仕様変更のご案内

SLC40 シリーズ集合表示灯：1窓タイプの仕様変更について

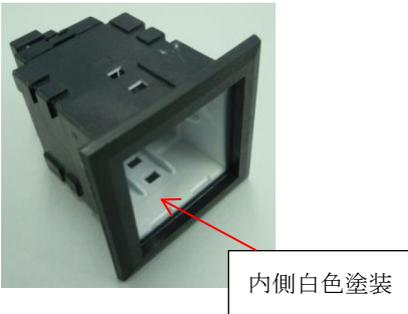
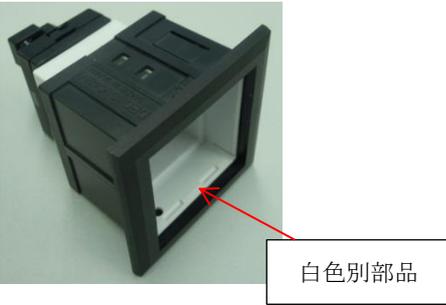
SLC40N-0101：F窓タイプの場合・・・外周黒色・内側白色塗装の樹脂製一体部品を

黒色樹脂製部品（フレーム）と白色樹脂製部品（ランプ箱）の組合せに変更します。

SLC40N-0101：C窓タイプの場合・・・金属製フレームと黒色樹脂製フレーム枠の組合せを黒色樹脂製一体部品に変更します。
